増設雑固体廃棄物焼却設備の建屋配置見直しに伴う 実施計画の補正について

2020年9月3日

東京電力ホールディングス株式会社

添付資料20-6

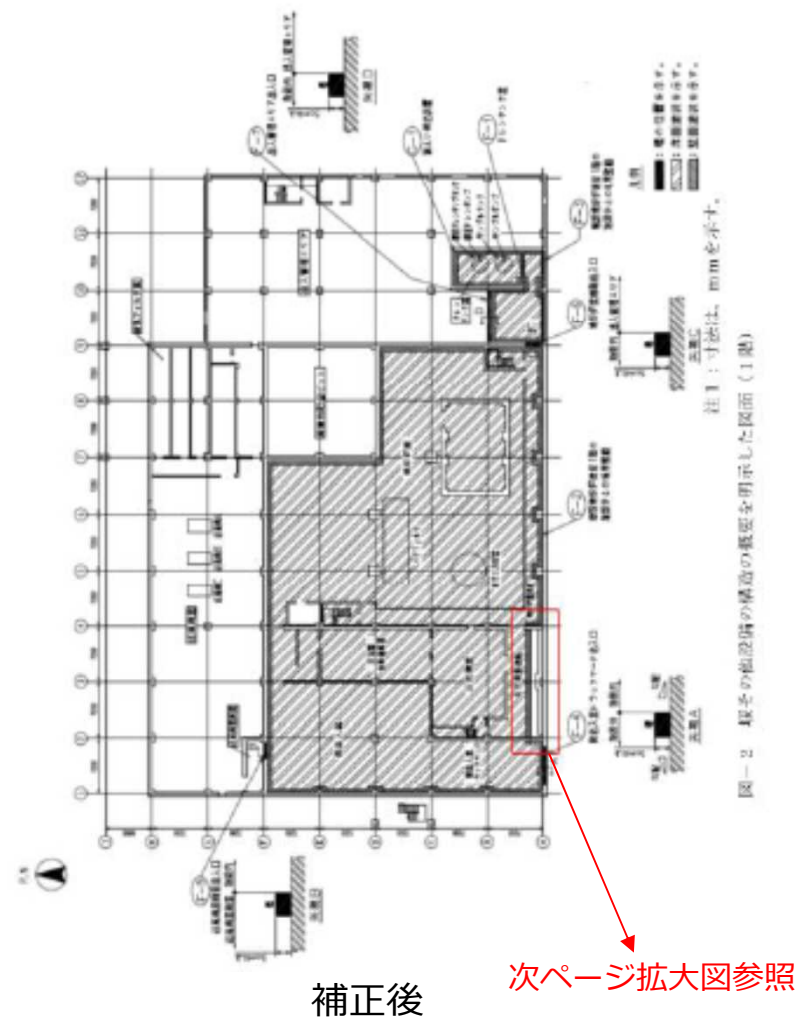
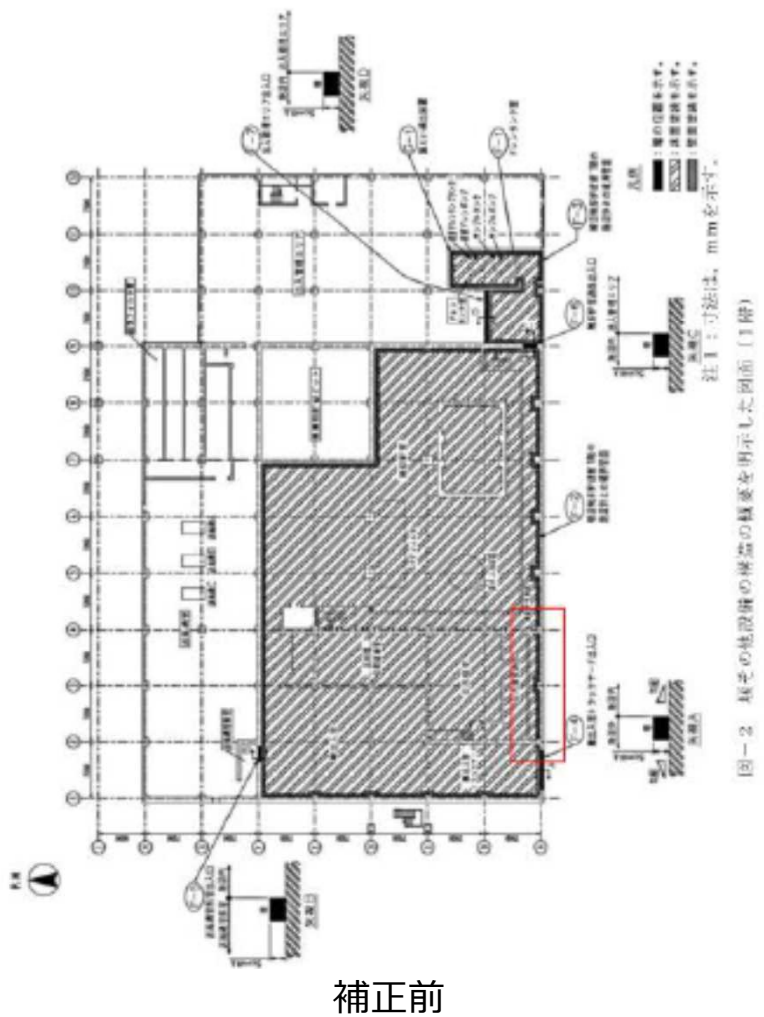
⇒管理区域内に設置されたタンク（非汚染含む）や配管※からの施設外への漏えいを防止するための塗装を実施する計画であったが、漏えい防止の範囲外まで塗装する図となっていたため塗装範囲を見直す事とした。

③ 塗装範囲の見直し (添付資料-20)

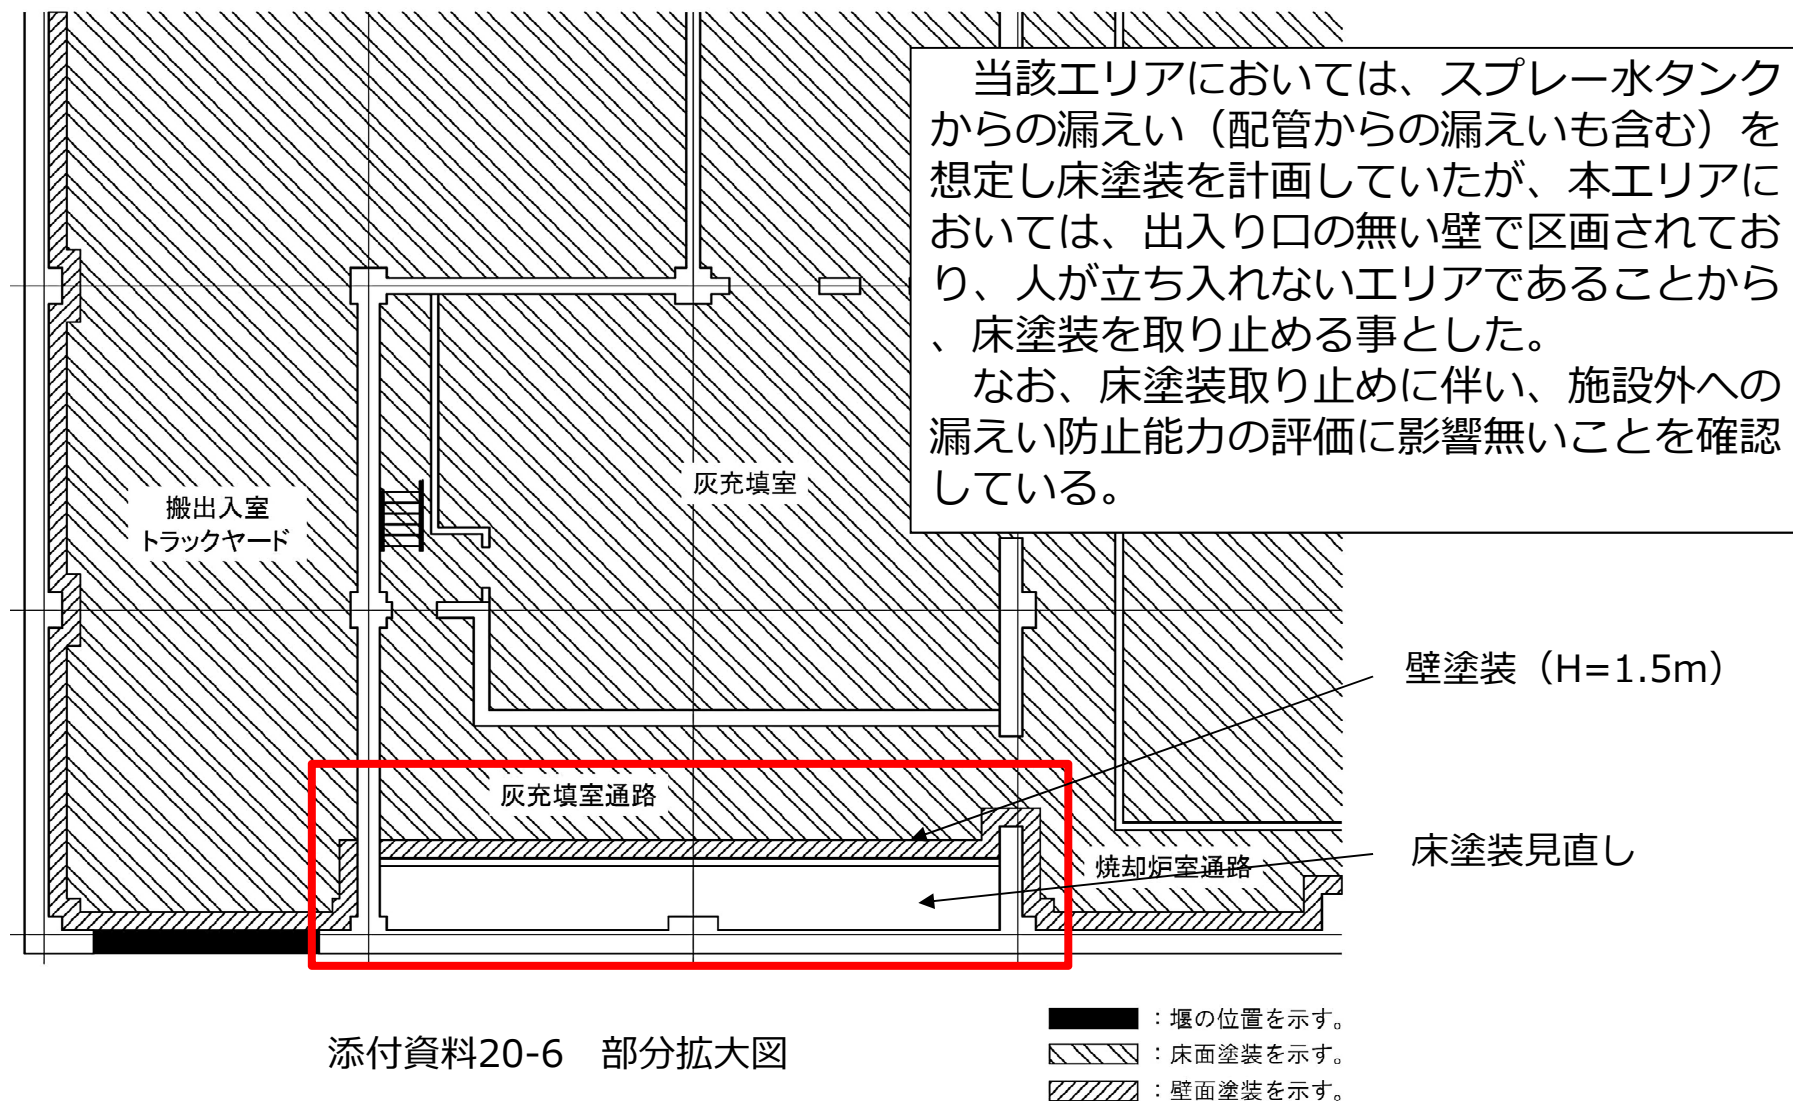
③ 塗装範囲の見直し (添付資料-20)

添付資料20-7

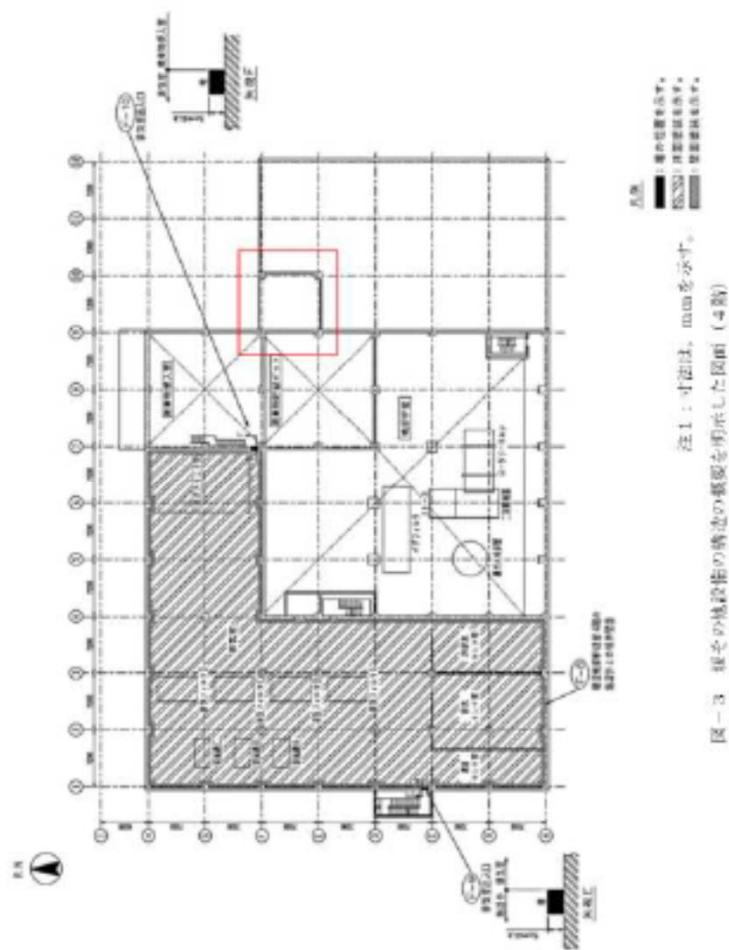
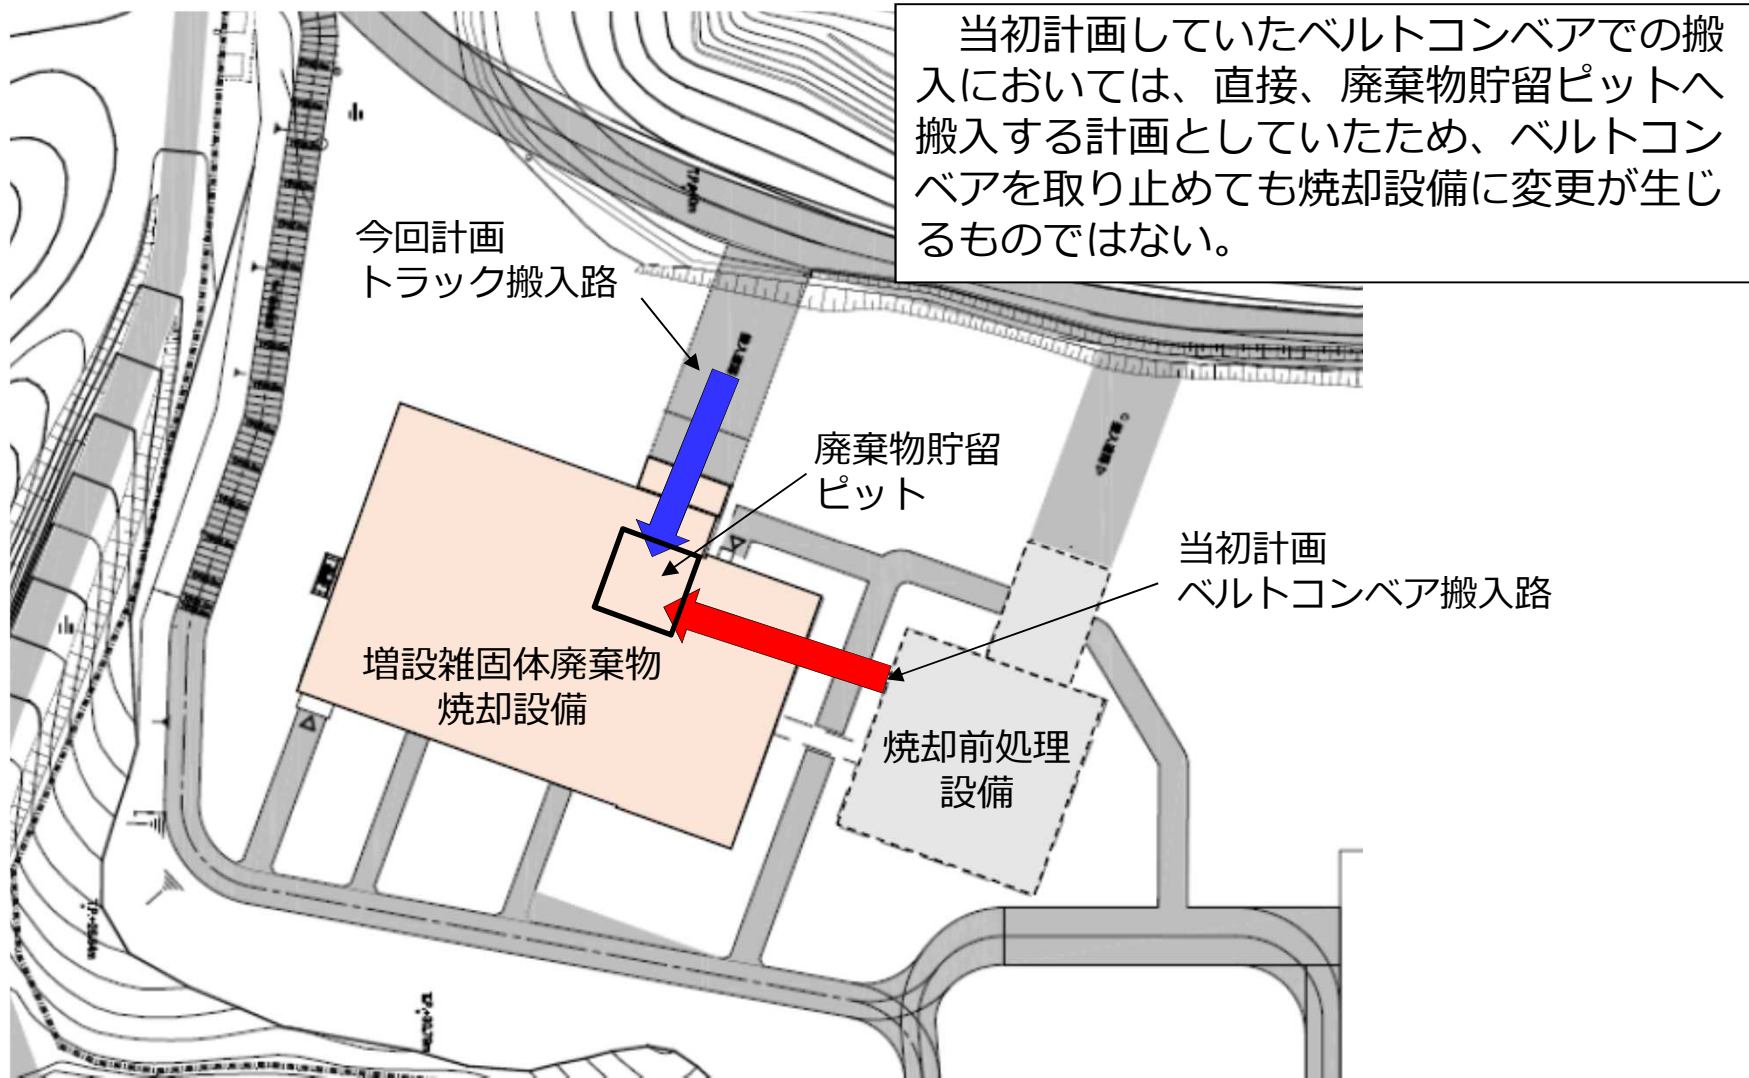
- ①焼却対象物の輸送方法変更によるベルトコンベアの取り止めに伴う、ベルトコンベアメンテナンススペースの削除。
